# Amt Usedom-Süd

## Gemeinde Ückeritz

**Beschlussvorlage**  
GVUe-0240/26

Beratung und Beschlussfassung zur Optimierung des Bebauungsvorschlages vom Januar 2026 für den B-Plan Nr. 24 "Hudewald Family Resort & Spa"

# 2. Obergeschoss Variante

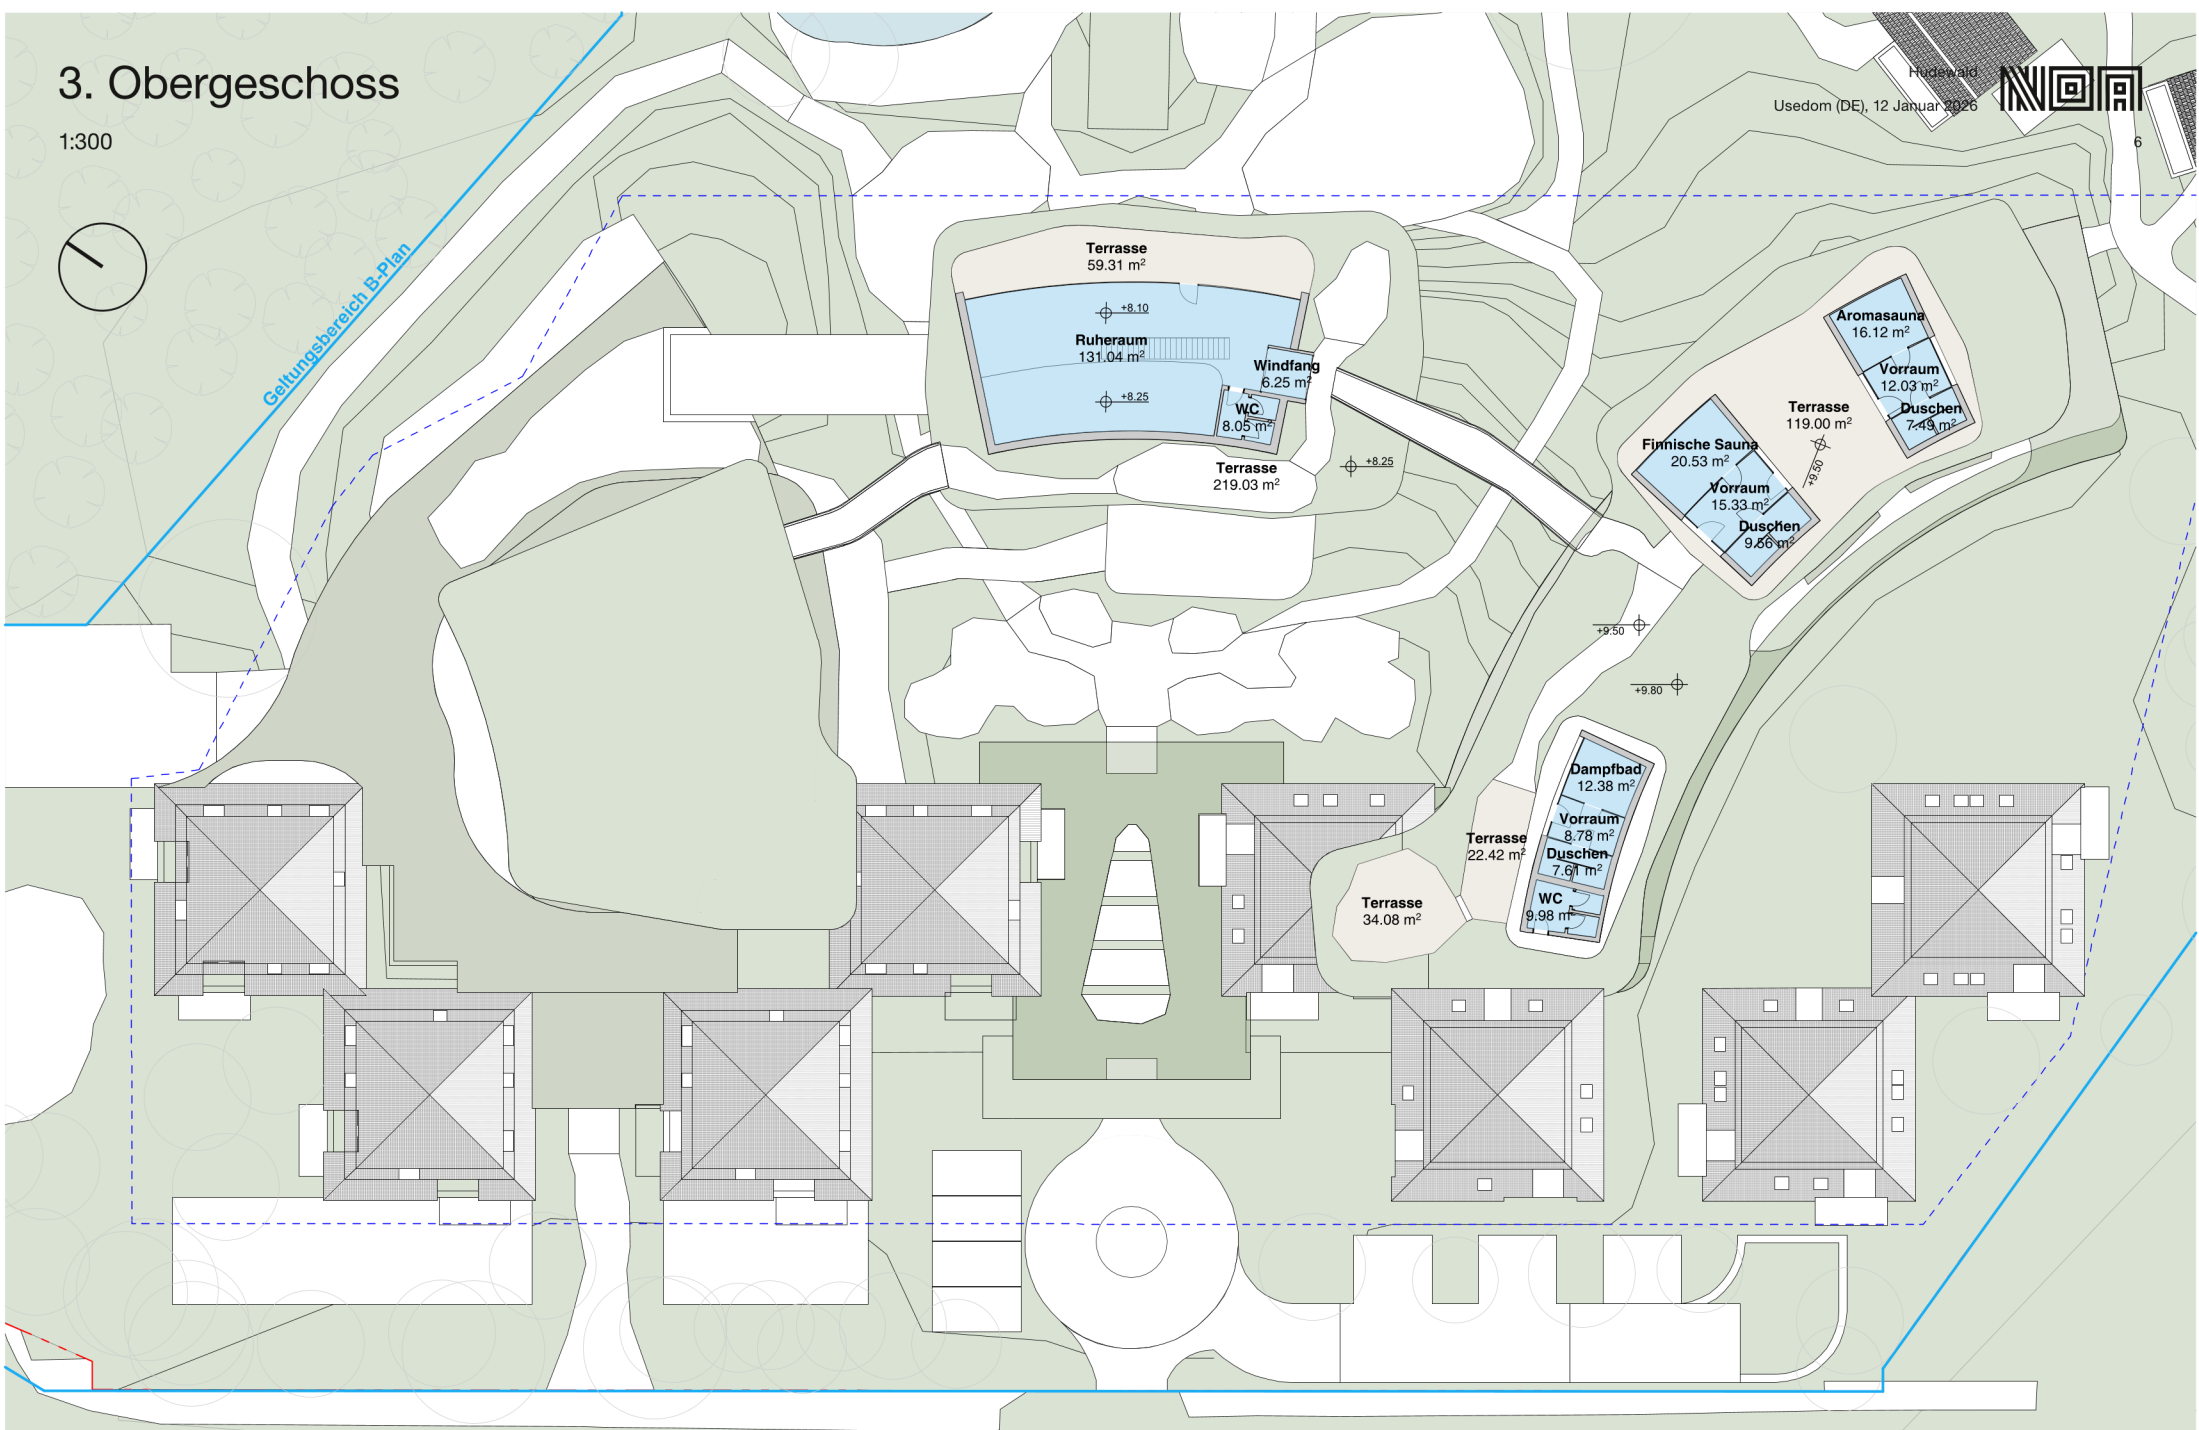
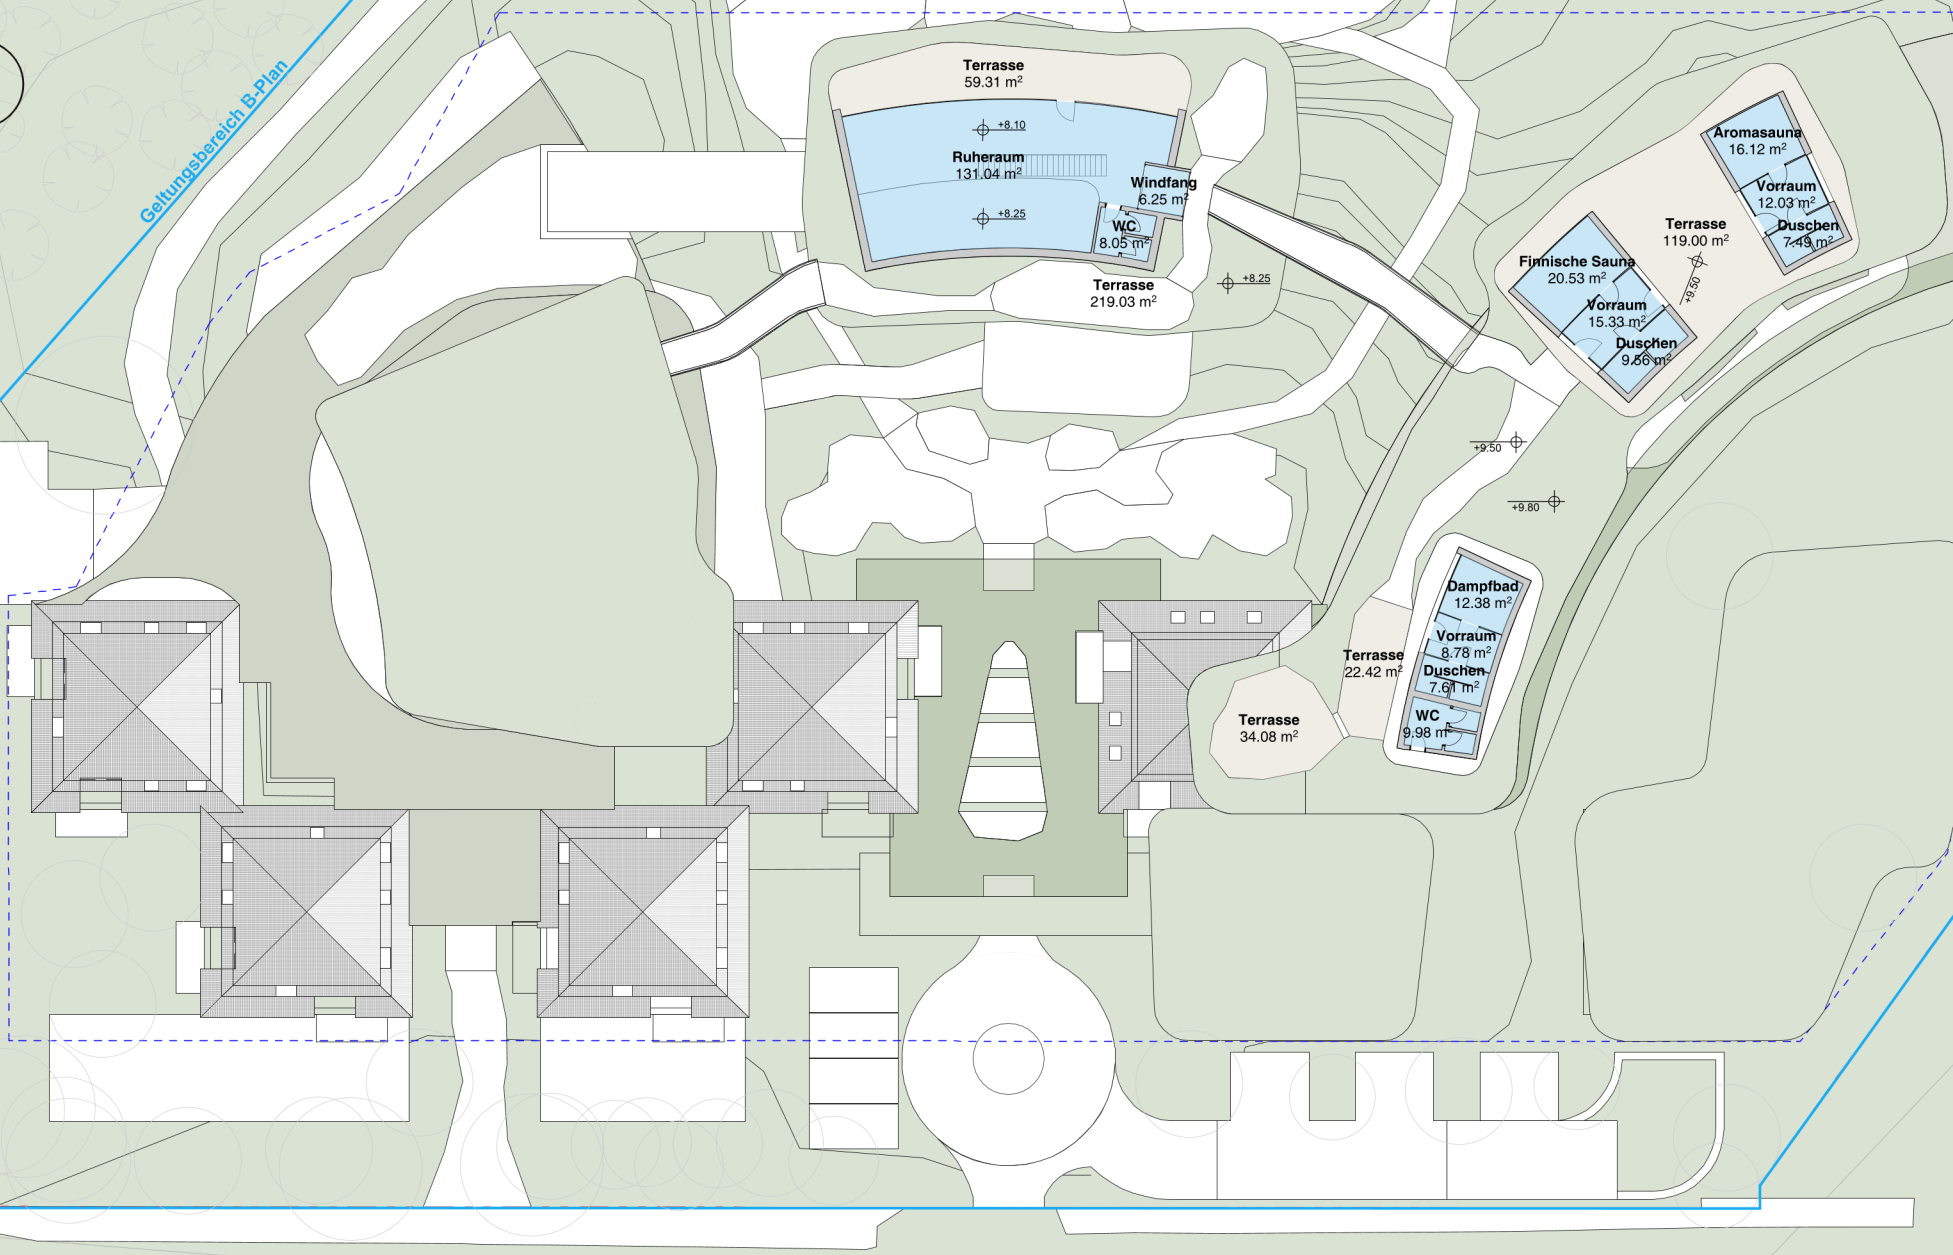
Unterschiede der zwei Varianten aus Januar 2026:

Betrifft ausschließlich die Häuser 5-8

- Ausführung als Blockbauweise (zusammenhängend) oder Ausführung als Einzelhausbebauung

Dann gibt es zwei Varianten in der Ausführung der rechten Seite, hier mit dem Ziel eine bessere Erschließung zwischen den Häusern 5 -8 zu ermöglichen und eine eher hoteltypische Struktur zu schaffen. Ab Seite 11 kannst Du das nachvollziehen.
